Отчет по результатам выполнения работы «Участие при проведении Главным управлением государственного строительного надзора Московской области осмотра и составлении протокола осмотра, в том числе фото- и видеофиксации нарушений обязательных требований, в рамках регионального государственного строительного надзора на территории Московской области» от «13» мая 2025 № НН136

Информация об объекте капитального строительства		
1	Округ/район	г.о. Солнечногорск
2	Местоположение	Московская область, г.о. Солнечногорск, кадастровый номер земельного участка 50:09:0090203:5601
3	Наименование объекта капитального строительства	«Многоэтажный жилой комплекс «Новый город» позиция 4, Этап 4»

Фото 8

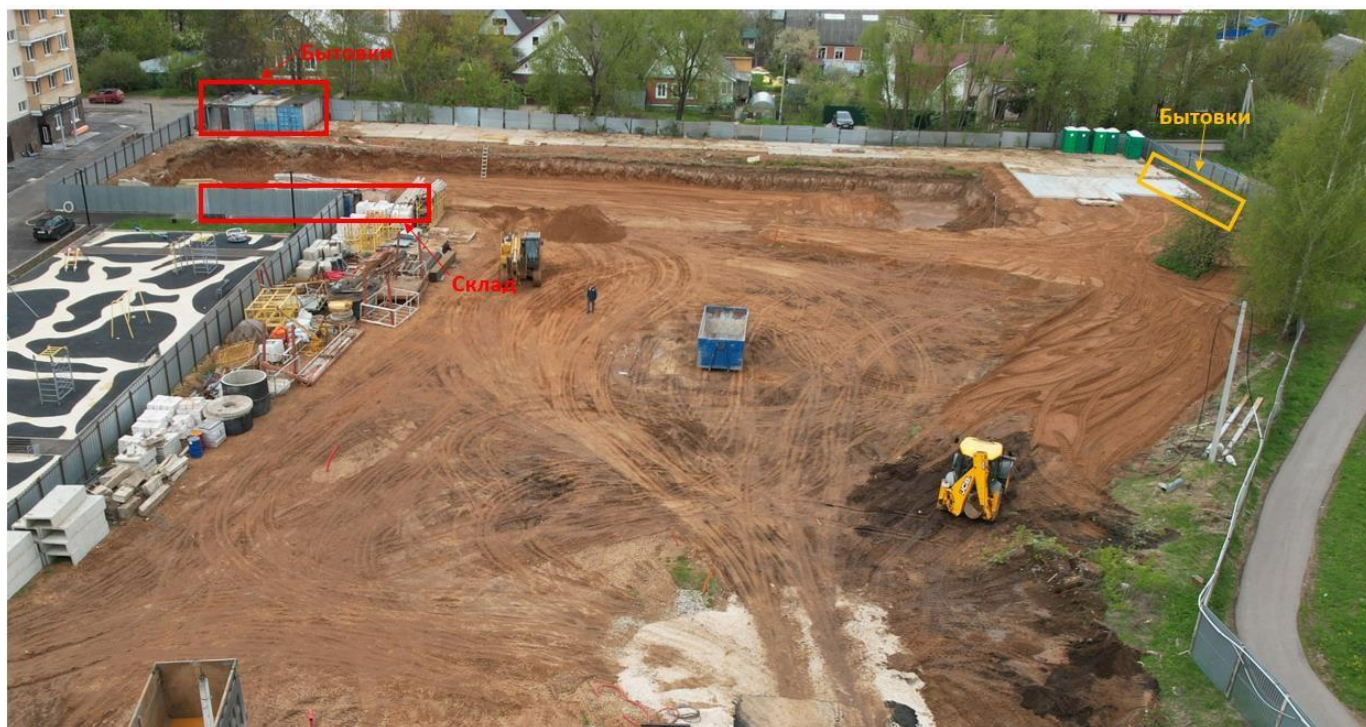
(Устройство складских площадок, мобильных зданий в нарушение ПОС,
место устройства мобильных зданий и сооружений согласно ПОС)
